ケーブル色変更のご案内

SA1A/SA1B形 薄形光電スイッチ

SA1A/SA1B形 薄形光電スイッチのケーブル色変更をご案内します。

●SA1A-TN1/TN2, SA1B-TN1/TN2形

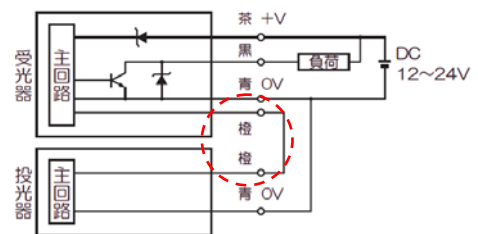
ケーブルリード線のうち、同期線（回路図の点線円部）の色を変更します。
